# 113 年度第 1 次「彰化縣政府建築執照審查建管法令執行疑義暨審查基準檢討及 抽查缺失說明」會議

壹、時間：113 年 3 月 25 日(星期一)下午 2 時 00 分

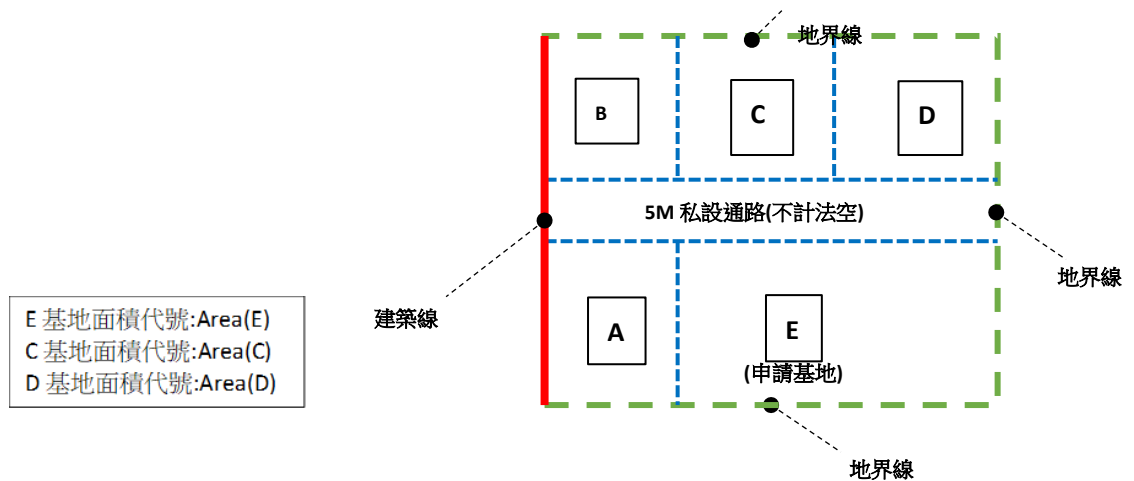
有關向主管機關申請建築基地之建築線指示(定)圖，測量圖說是否得由開業建築師負責簽證，提請討論。

1. 有關建築師法第 3 章(開業建築師之業務及責任)第 16 條規定：「建築師受委託人之委託，辦理建築物及其實質環境之調查、測量、設計、監造、估價、檢查、鑑定等各項業務，並得代委託人辦理申請建築許可、招商投標、擬定施工契約及其他工程上之接洽事項」，先予敘明

按建築師法第 16 條及內政部國土管理署 113 年 3 月 18 日國署建管字第 1130017258 號函，建築師受委託人之委託，得辦理建築物及其實質環境之測量業務。

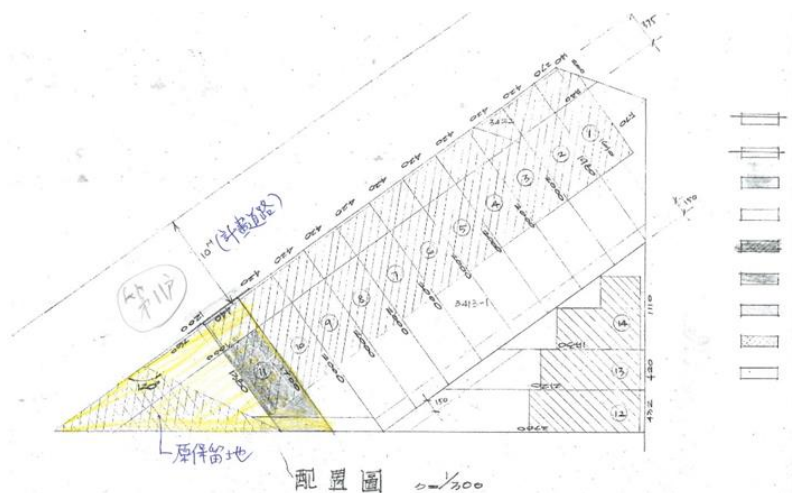
有關建築基地係經法院判決分割案件為多筆土地，並由 5 公尺寬之私設通路連接建築線之案件，申請建築時，該筆土地得興建之總樓地板面積是否須依比例檢討疑義，提請討論。

1. 按建築技術規則設計施工篇第 2 條第 1 項第 4 款規定：「基地內以私設通路為進出道路之建築物總樓地板面積合計在 1000 平方公尺以上者，通路寬度為 6 公尺。」，及內政部國土管理署(前為內政部營建署)105 年 9 月 8 日營署建管字第 1050050604 號說明二略以：「…建築基地以私設通路連接建築線申請建築，該私設通路寬度依上開建築技術規則規定檢討設置，屬特定人通行使用，後續如有其他建築基地欲以同一私設通路連接建築線申請建築，即已增加該私設通路通行使用之特定人，故各建築基地經合併檢討建築物總樓地板面積合計在 1,000 平方公尺以上者，該私設通路寬度依上開建築技術規則規定應為 6 公尺以上。」，合先敘明。
2. 本案有一基地依法院判決分割之私設通路為 5M 寬度，併分割為數塊地號(A~E)其 E 地為申請基地，其可申請之最大總樓地板面積上限是否需依所占面積檢討；及  $\text{Area}(E)/\text{AREA}(E+C+D)$  若為 40%則 E 基地可申請之總樓地板面積上限為  $1000 \text{ M}^2 * 40\% = 400 \text{ M}^2$  之疑義提請討論。(詳附圖)

申請基地由私設通路連接建築線，其寬度應依建築技術規則設計施工編第 2 條規定檢討辦理。

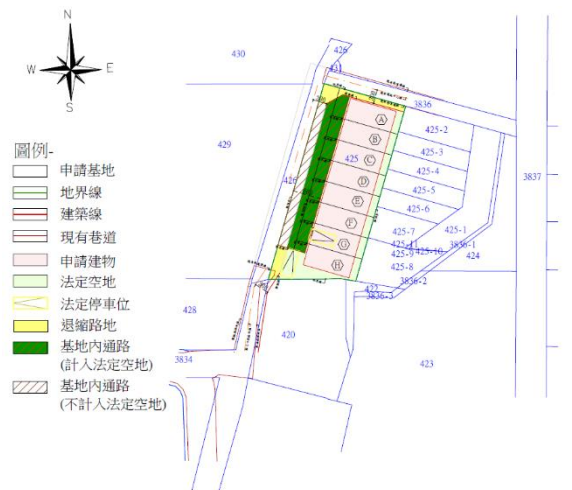
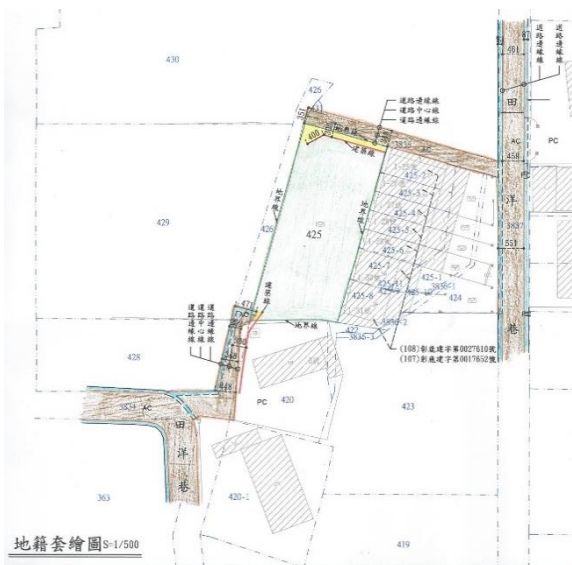
建築基地部分倘因地界與建築線之交角未達 60 度，於 92 年 11 月 10 日前依當時臺灣省畸零地使用規則須留設保留地，惟依現行彰化縣畸零地使用自治條例並無該規定，故是否得將前開保留地納入建築基地，提請討論。

1. 本案建築基地原領有 68 年之使用執照，按當時臺灣省自治規則第 8 條規定，建築線與地界交角未滿 60 度之部分基地應予保留不納入基地(詳附圖)，惟該基地後續申請增建或重建，按目前彰化縣畸零地使用自治條例並無該規定，先予敘明。
2. 本案建築基地係於都市計畫住宅區，臨接 10 公尺計畫道路，並已符合彰化縣畸零地使用自治條例第 3 條有關建築基地最小寬度及深度之規定，故原保留地得否納入本案之建築基地，免再予保留。

建築基地之畸零地相關檢討，應以申請當時之有關法令為之。
